Hässelby-Vällingby
stadsdelsnämnd
2025-12-18

Samrådsyttrande över fastigheten Floden 1 med fler samt ändring av detaljplan för del av Floden 1 i stadsdelarna Råcksta och Nälsta

S-Dp 2022-17352

Karta som redovisar förändrad markanvändning.

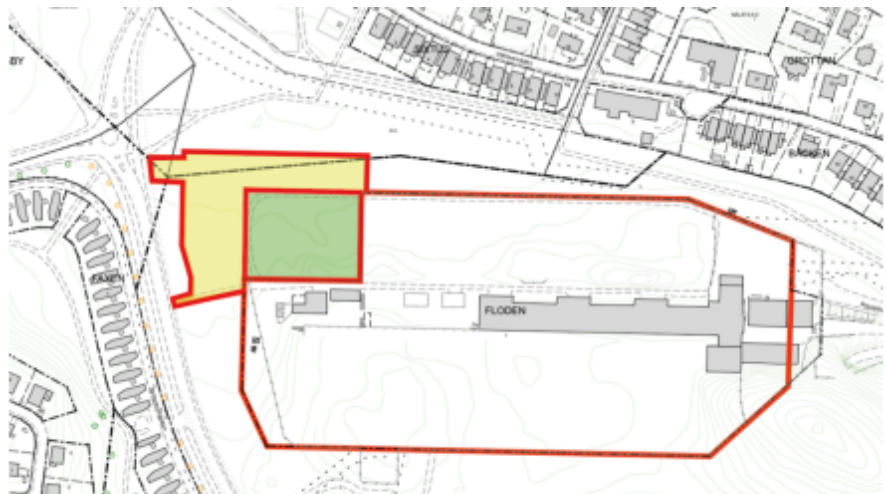
Förvaltningen har förståelse för att planförslaget innehåller samhällsviktig verksamhet och att åtgärden är nödvändig. Samtidigt sticker byggnaden ut med sin omfattande volym i ett annars småskaligt område. Förvaltningen är angelägna om att volymen hålls nere så mycket som möjligt, för att minimera negativ inverkan på bland annat stadsbild samt påverkan på grannar, genom exempelvis skuggning.

Planförslaget innebär att 6000 kvadratmeter parkmark tas i anspråk för bebyggelse samt hårdgjord mark. Det innebär bland annat att cirka 20 träd, varav åtta klassats som skyddsvärda och fem ingår i en allé, samt ett antal bärbuskar tas bort. Borttagande av träd ska kompenseras med nya kvaliteter i parkmarken runt omkring, enligt exploateringskontorets modell för grönkompensation. Åtgärderna runt Nälstadiket bedöms ha positiv effekt på Nälstastråkets upplevelsevärden. Dock är åtgärdernas syfte främst att motverka översvämningsproblematik och inte att kompensera för de förlorade gröna värdena. För att minska de negativa effekterna av planen för omkringboende samt naturmiljön i stråket önskar förvaltningen att träd planteras, för att minska intrycket av såväl byggnaden som staketet (om möjligt även mot Räckstavägen). För att staketet bättre ska smälta in i den omgivande parkmiljön får det gärna även förses med klätterväxter, om möjligt. Som planen är nu är skalskyddet långt och ger, trots den gestaltningsmässiga omsorgen, ett industriellt eller institutionellt intryck, varför grönska vore välgörande. Även stängslet runt den befintliga stationen skulle lyftas av mer grönska på eller framför.
